改善箇所説明図

改善の内容

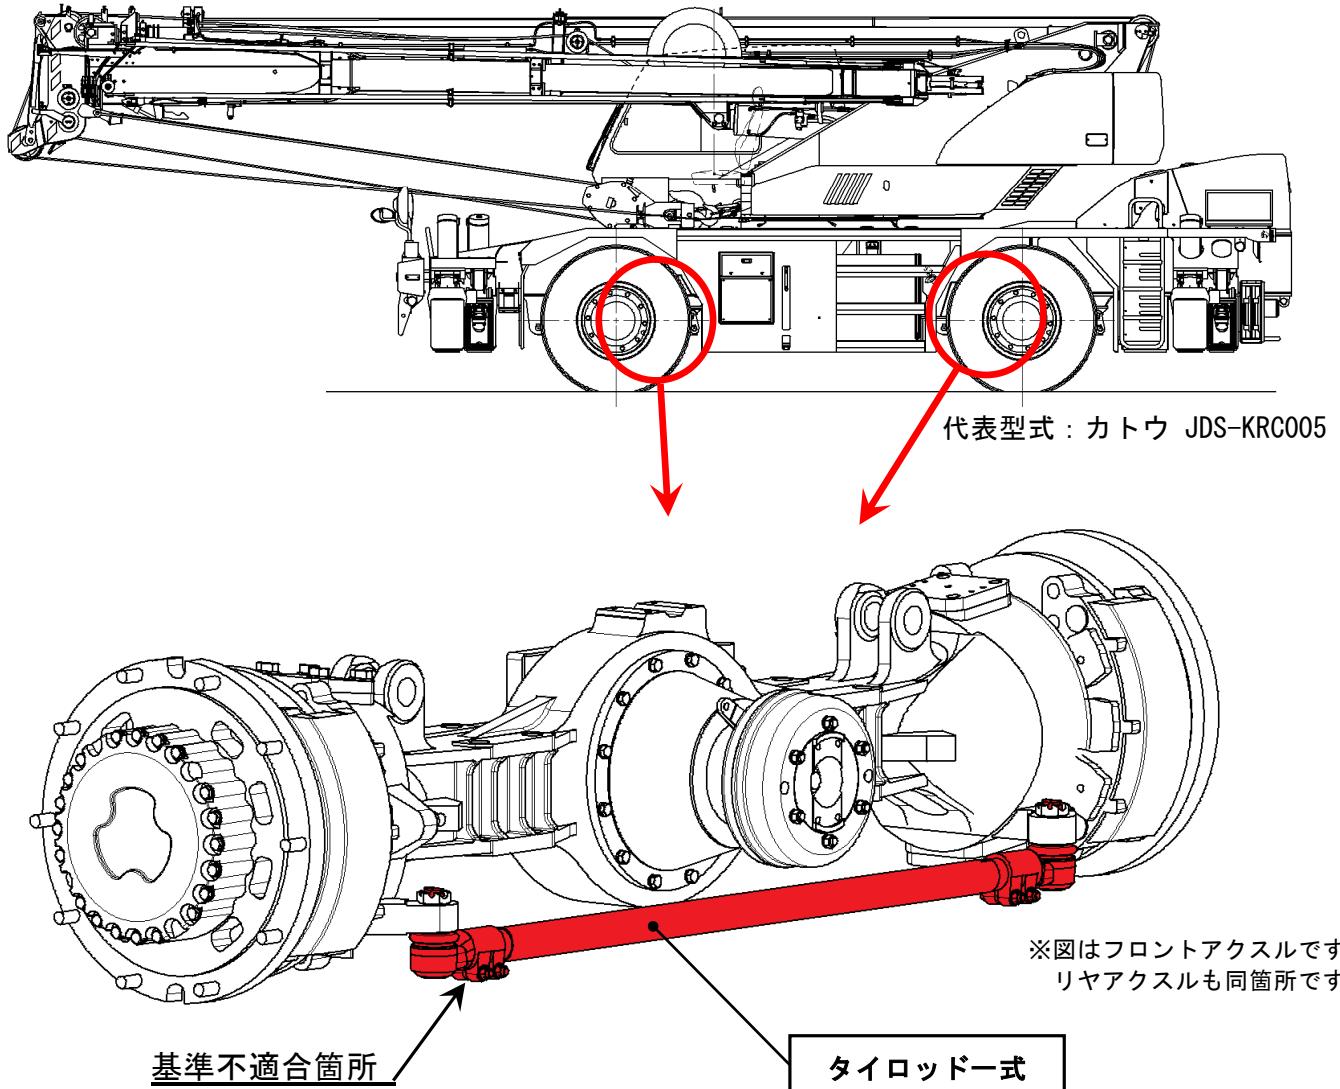
ホイール・クレーンのかじ取り装置において、タイロッドエンドのクランプボルトの締め付けトルクが不適切なため、締め付け力が低下するものがある。そのため、タイロッドエンド部のねじ部にガタが生じ、そのままの状態で使用を続けると、タイロッドエンド部のネジ山が損傷して、最悪の場合、タイロッドエンド部からタイロッドが抜けて操舵不能になるおそれがある。

全車両、タイロッド一式を対策品に交換する。なお、対策品の準備に時間要することから点検を実施し、緊急度の高い車両を優先して交換する。

注：□は、交換部品を示します。
